PIR.272.1.2023

**Dotyczy:** Postępowania PIR.272.1.2023 pn. Modernizacja przebudowa układu komunikacyjnego sieci dróg powiatowych na terenie Gminy Wiżajny, Rutka Tartak, Raczki, Przerośl

Poniżej znajdują się odpowiedzi na pytania złożone w dniu 24.01.2023 w związku z prowadzonym postępowaniem nr. PIR.272.1.2023 pn. **Modernizacja przebudowa układu komunikacyjnego sieci dróg powiatowych na terenie Gminy Wiżajny, Rutka Tartak, Raczki, Przerośl.**

**Szczegół wzmocnienia:**

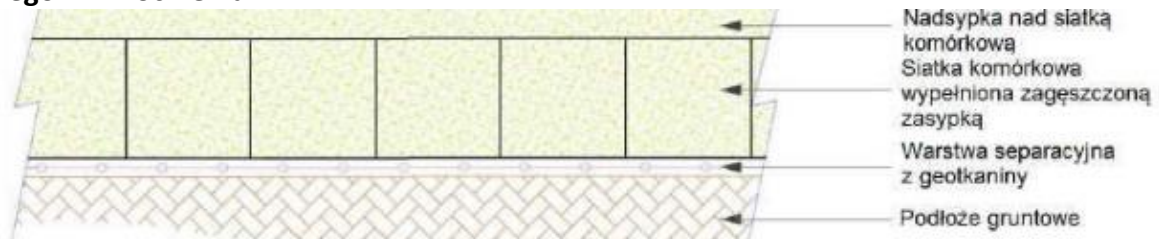
2. Proszę o podanie parametrów i wymiarów komórek geokraty komórkowej. Proszę o dołączenie szczegółu wzmocnienia z lokalizacją oraz podanie materiału wypełnienia, czy został on uwzględniony w przedmiarze?

**Ad.2. Geokrata komórkowa typu GWS (teksturowana/perferowana) wys. min. 15cm , ułożona na geowłókninie, wypełniona podbudową (poz. przedmiaru nr. 10,11,12).**

**Sekcja standardowa (GWS), o normalnych wielkościach komórek (250x210,5mm) w stanie rozłożonym**

**Lokalizacja : zgodnie z lokalizacją przebudowy przepustów pod drogą**

**Zasypka i nadsypka stanowi ława z kruszywa C50/30**

**Warstwa separacyjna geowłóknina o wytrzymałości na rozciąganie wzdłuż i wszerz min 20kN/m**
